TCA施設に係る  
廃止措置計画認可申請書の一部補正について  
概要説明資料

国立研究開発法人日本原子力研究開発機構  
原子力科学研究所

令和2年12月14日

### 4. 廃止措置の概要

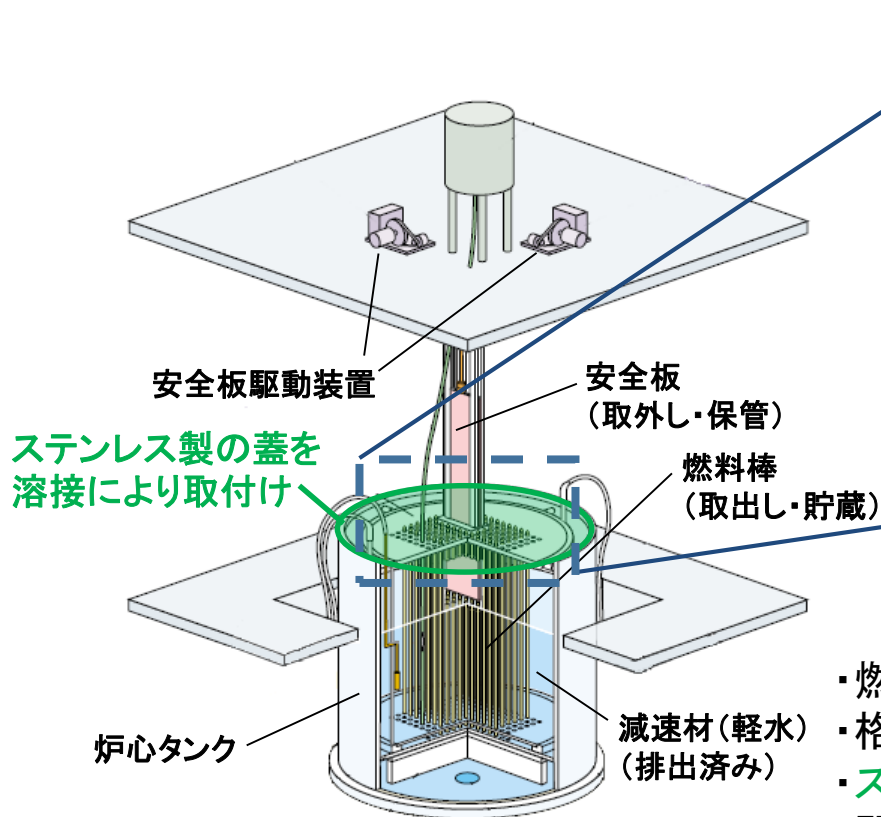
原子炉機能停止のための炉心タンク閉止措置について、タンクの内部にある格子板、安全板等を含めて炉心タンクがどのような状態となるのか、廃止措置計画に記載する。

原子炉の機能停止措置として、炉心タンク内への燃料の再装荷を不可とするため、炉心タンク上部開放部の閉止措置を実施する。閉止措置は、炉心タンク内に挿入されている安全板(3基)、核計装検出器(6本)、水位制限装置(3基)、温度計(3本)及び起動用中性子源のガイド管(1本)を取り外した後、炉心タンク上部にステンレス製の蓋を溶接で取り付けることにより行う。炉心タンク内に設置されている格子板については、取り外しは行わない。なお、炉心の現状は、全ての燃料が取り出し済みであり、軽水も排水状態である。

TCA炉心概要

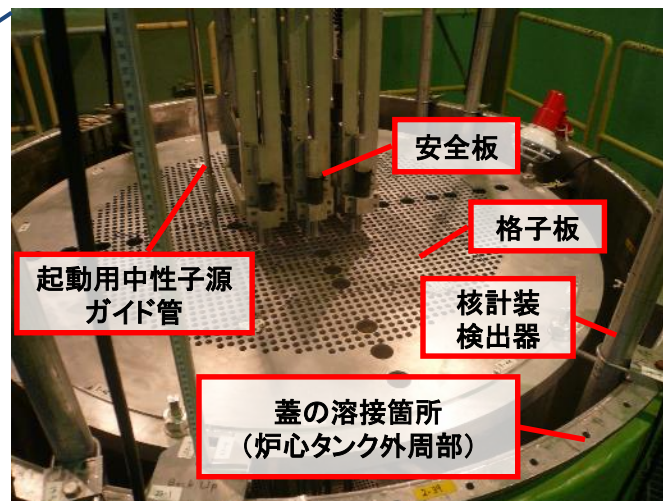
燃料の再装荷を防止するため、炉心タンク上部開放部を閉止

- ・燃料、減速材の取出し、排出は実施済み
- ・格子板は取外しを行わず、安全板等は取外し
- ・ステンレス製の蓋を炉心タンク外周部に溶接で取付け
- ・閉止措置後のタンク内部の点検等はタンク側面の点検孔から実施(点検孔からの燃料装荷は不可)

### (3) 核燃料物質の搬出、輸送

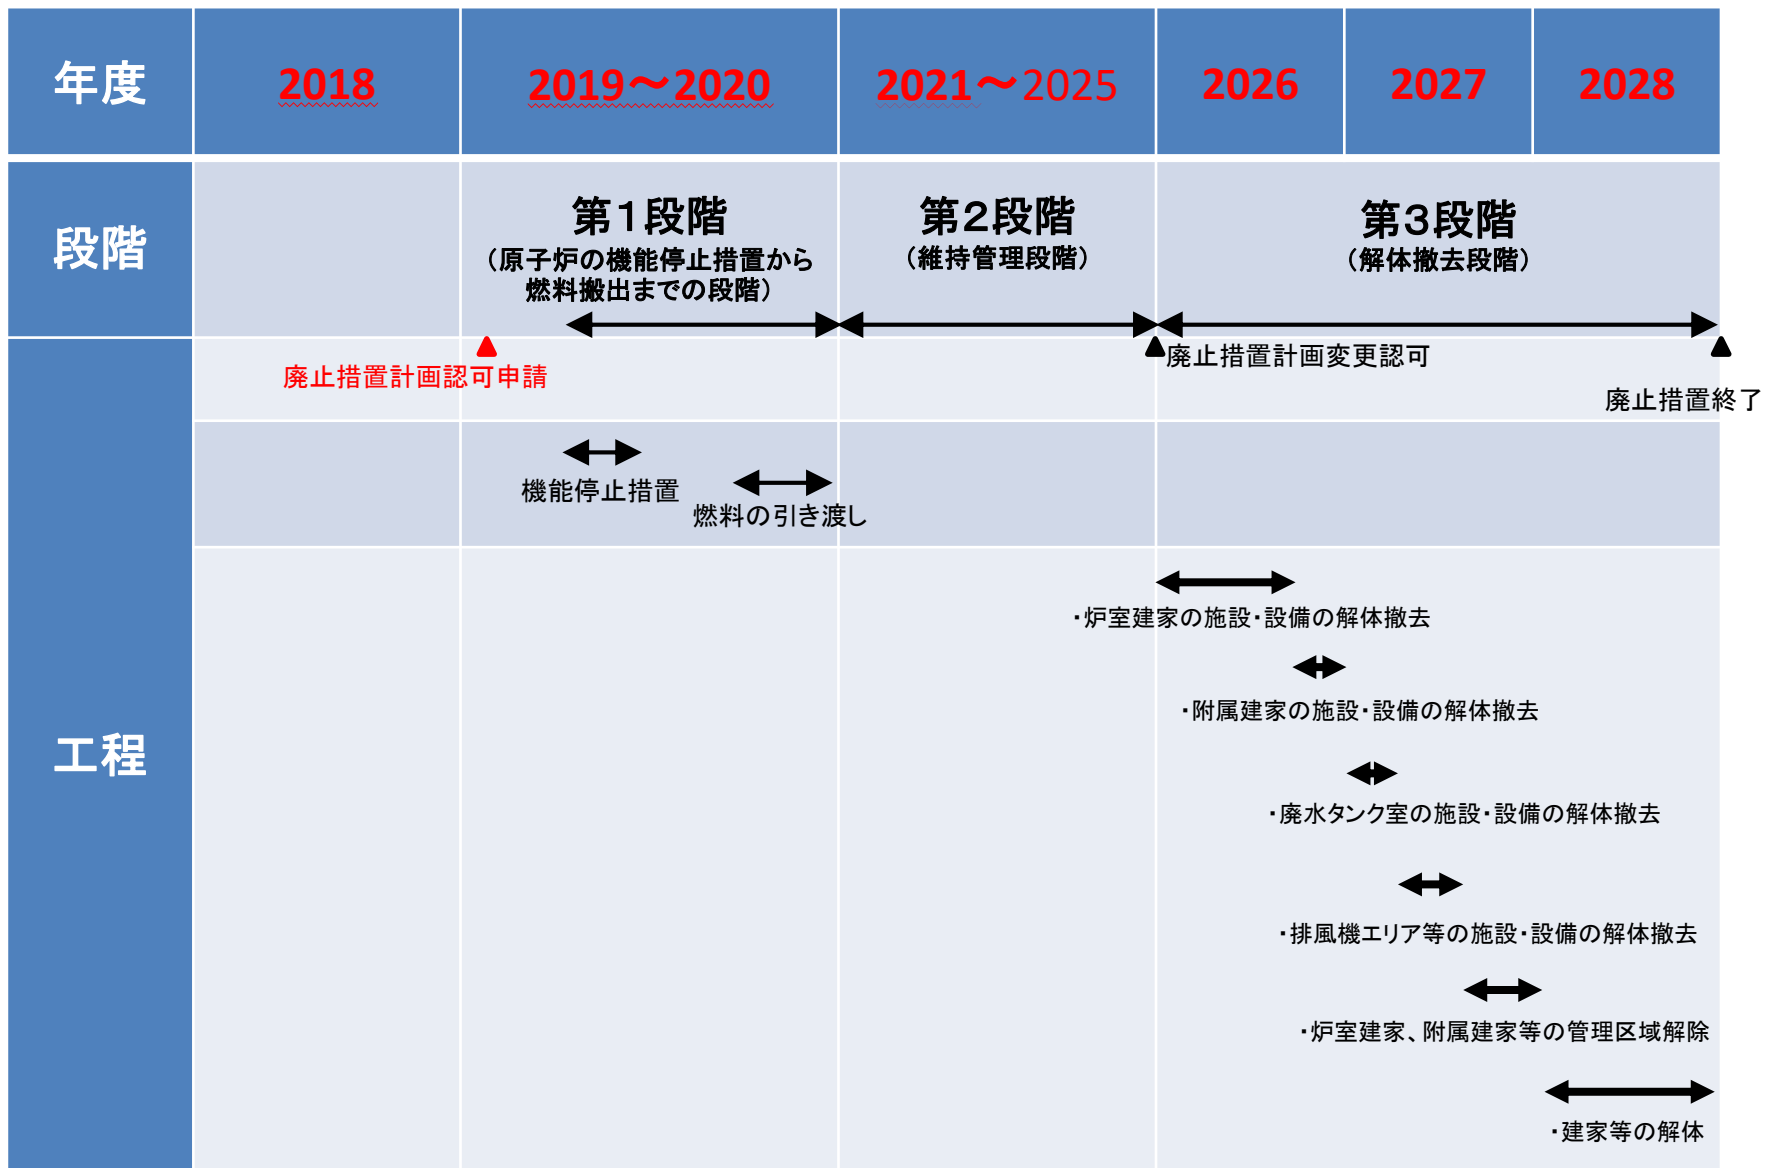
使用済燃料の搬出予定時期を当初予定の2020年度から2022年度に変更する。廃止措置完了時期は変更しない。

使用済燃料は、輸送容器に収納のうえ、[2022年度](#)までに搬出する予定である。使用済燃料の搬出及び輸送に当たっては、保安規定等に従った措置を講ずる。

# (4) 使用済燃料の搬出予定時期の変更に伴う工程の見直し 全体工程(変更後)

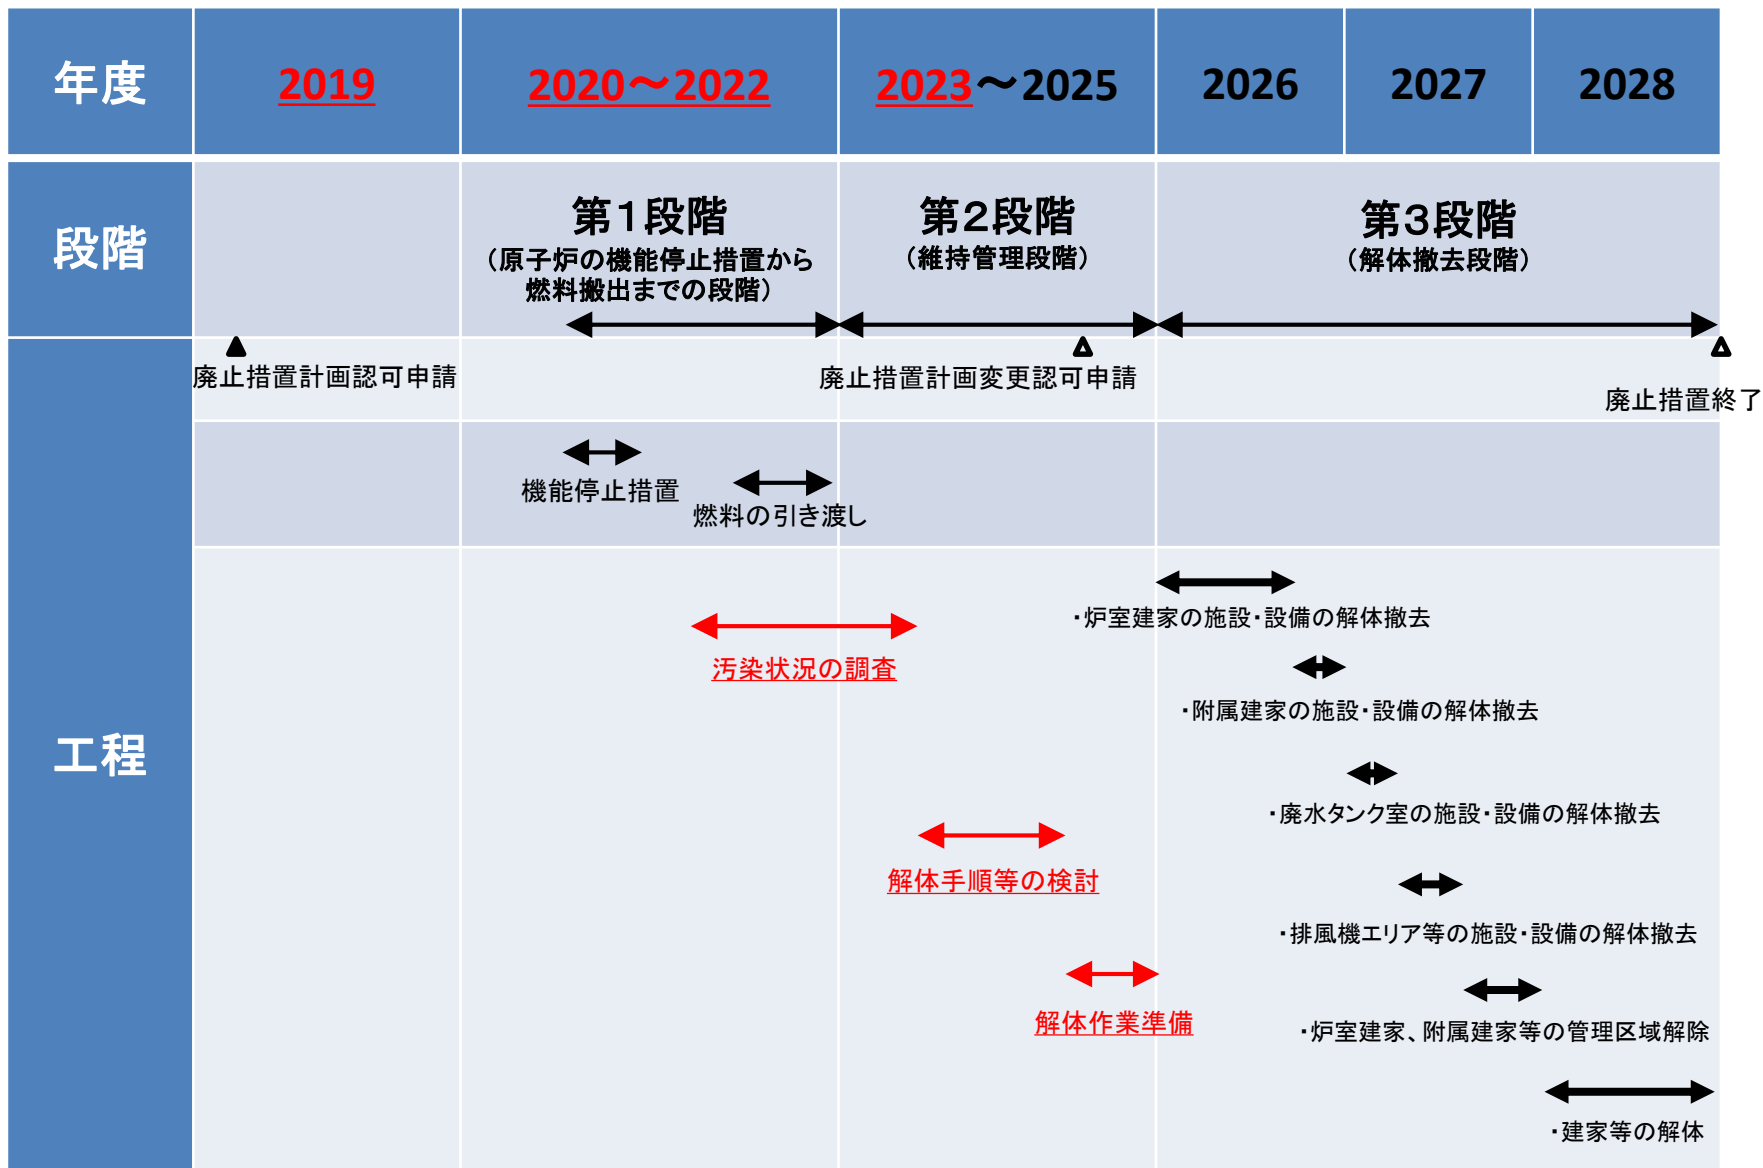
## (4) 使用済燃料の搬出予定時期の変更に伴う工程の見直し

使用済燃料の搬出予定時期を当初予定の2020年度から2022年度に変更する。廃止措置完了時期は変更しない。第2段階の維持管理期間を短縮するため、第1段階においても汚染状況調査を行うことを記載する。

## 施設の維持管理段階の工程(補正後)

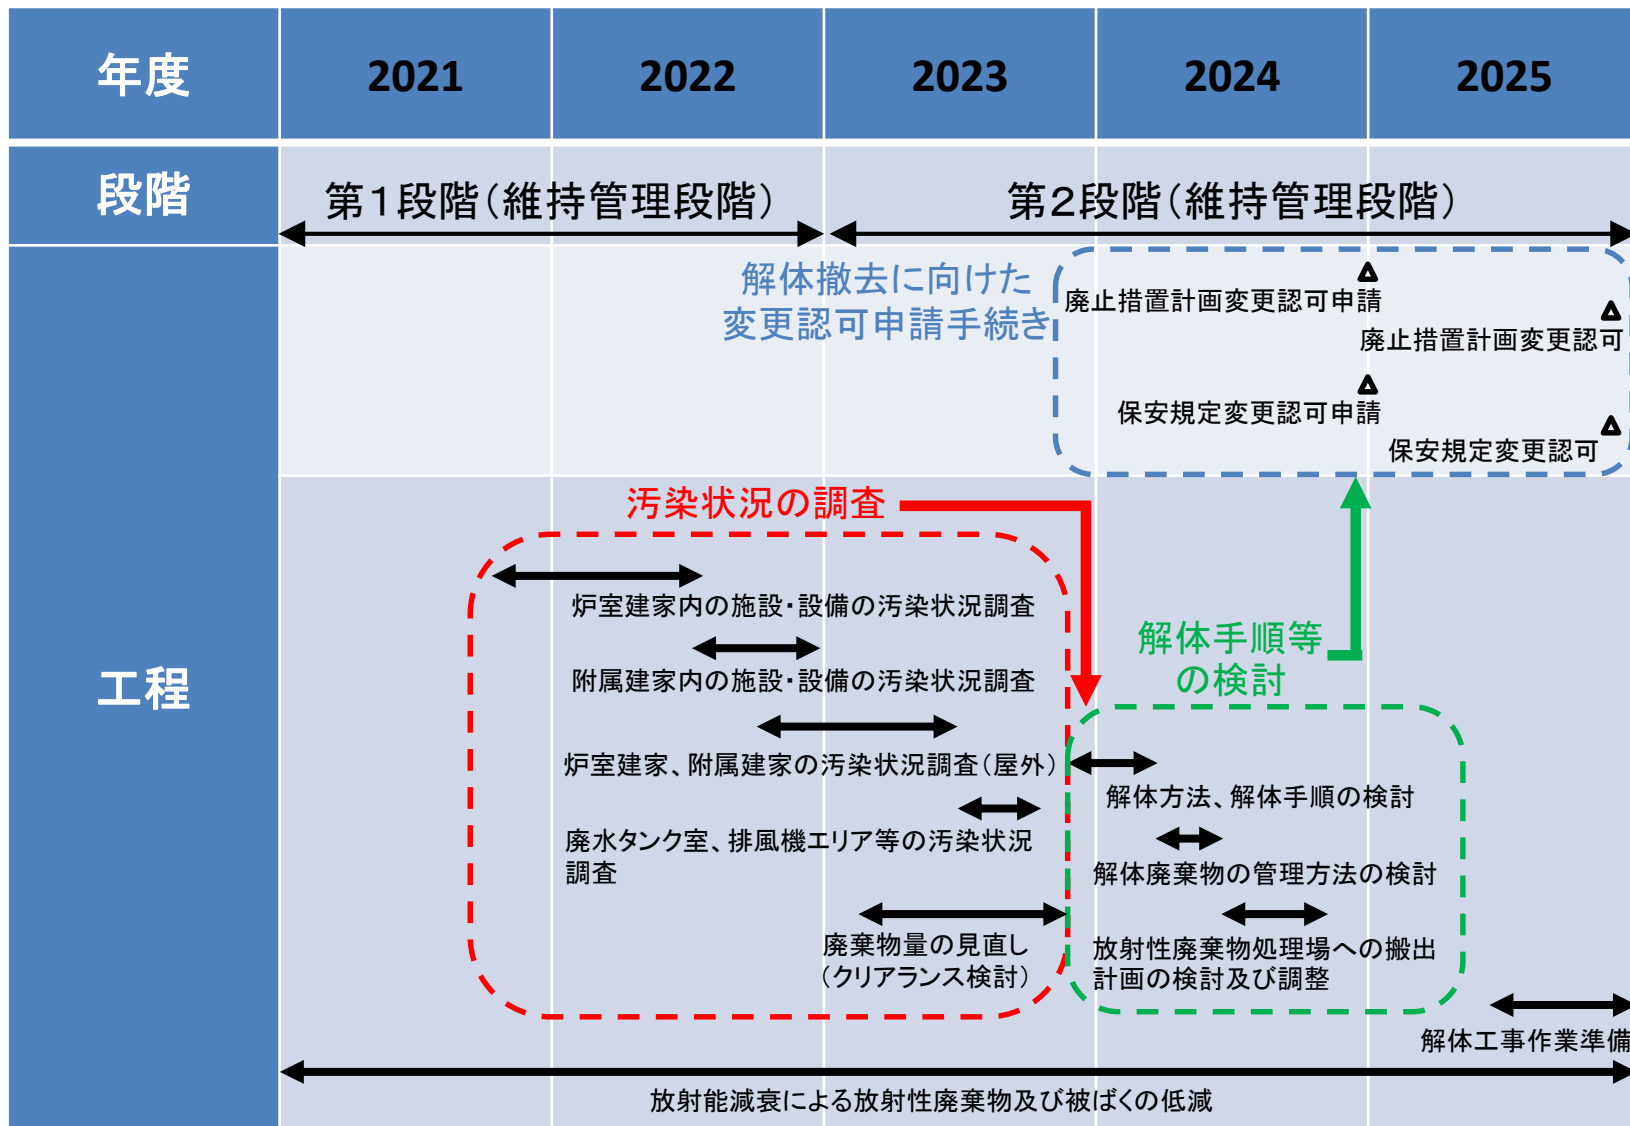
コメント 番号	第6回審査会合(R1.7.18)におけるコメント	対応頁
5	5年間の維持管理期間における作業期間の見積り等を示すこと。	P.22-P.23
6	建家のはつり作業で発生するコンクリート廃棄物について、発生量(200ℓドラム缶約340本分)の根拠を示すこと。	P.16

- 当機構が定めた施設中長期計画に基づく廃止計画  
(各施設のリスクを考慮して優先度を決定)
- 汚染状況の詳細な調査(福島第1原子力発電所事故の影響含む)
  - サンプルの採取(コンクリートのボーリング、金属表面の研削、部品採取)及びGe半導体検出器による放射能測定
  - 直接法、間接法(スミア法)による汚染分布調査
  - 放射エネルギーの測定結果と解析結果の比較(解析の妥当性確認)
  - 調査対象核種は、福島第1原発事故の関連核種としてCs-137、TCAの運転に関連する核種としてCo-60、Fe-55等
  - 廃棄物量の見直し、クリアランス適用可否の検討(廃棄物低減)
